Verkoop [Afd 8.4.2]

Niet conform

Verslagnummer: 15/24042024/33962/1/1

Adres controle:
Straat + nummer:
Charlottalei 4, 2620, Hemiksem (België)
De fundering dateert van: Voor 1 oktober 1981
Type: Verkoop [Afd 8.4.2]
Bijkomende categorie:

Elektrisch bord

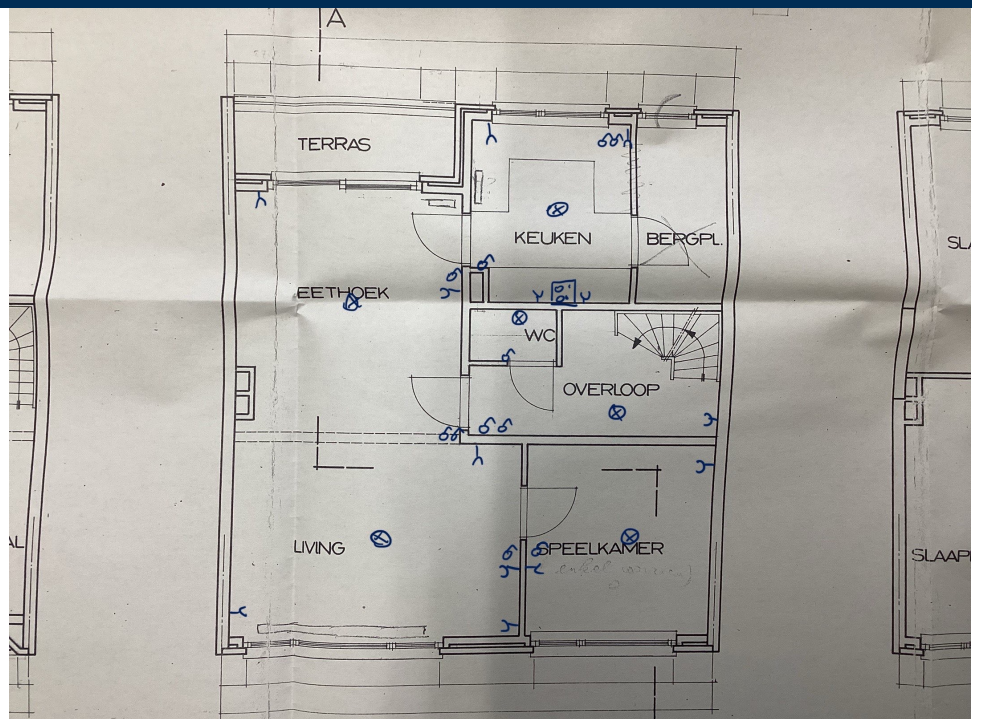
- De aardingsonderbreker is niet conform of afwezig. – oAfd 5.4.3.5
- het eendraadsschema en situatieplan zijn niet aanwezig. – oAfd 3.1.2.1
- De sectiegrootte van de overbruggingen in de borden is niet aangepast aan de grootte van de beveiliging tegen overstroom. – oAfd 4.4.1.5

- De kringen, de onderbrekingstoestellen en of de beschermingstoestellen zijn niet duidelijk en zichtbaar gekenmerkt. – Afd 3.1.3
- Er ontbreken afdekplaatjes in het elektrisch bord. – Afd 5.2.6; oAfd 4.2.2.3

- De installatie is niet aangevuld met een differentieelstroombeschermingsinrichting met hoge of zeer hoge gevoeligheid – oAfd 4.2.4.3
- De penautomaten van hetzelfde circuit zijn niet van dezelfde nominale grootte. – oAfd 5.3.5.5
